Designänderung des Spannarms 534 0100 20

Art-Nr.: 534 0100 20

INA 0042

Bild 1: 534 0100 20 - aktuelle Ausführung

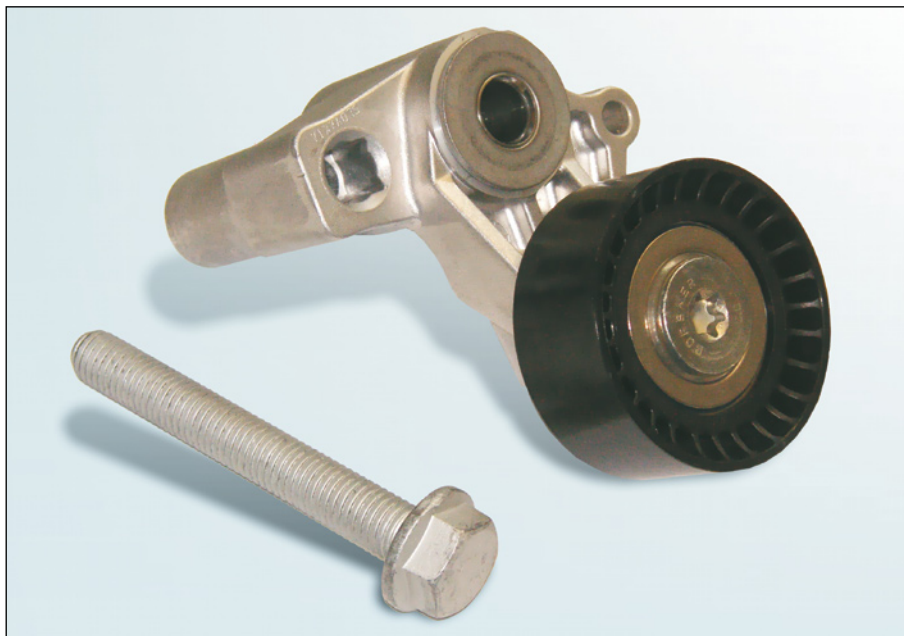
Auf Grund der ständigen Weiterentwicklung unserer Produkte wurde das Design des Spannarms 534 0100 20 verändert. Die bisherigen, losen Zubehörteile (Scheiben) sind nun fest am Spannarm montiert. Zudem wurde die Befestigungsschraube geändert.

In der Übergangsphase kann es zu Mischbeständen der beiden Typen kommen. Beide Versionen erfüllen die technische Spezifikation und können uneingeschränkt verwendet werden.

Bei der neuen Ausführung darf nur die neue, mitgelieferte Schraube verwendet werden. Andere bzw. alte Schrauben sind nicht zulässig!

Verwenden Sie zum Festziehen der Befestigungsschraube das vom Fahrzeughersteller vorgeschriebene Anzugsdrehmoment!
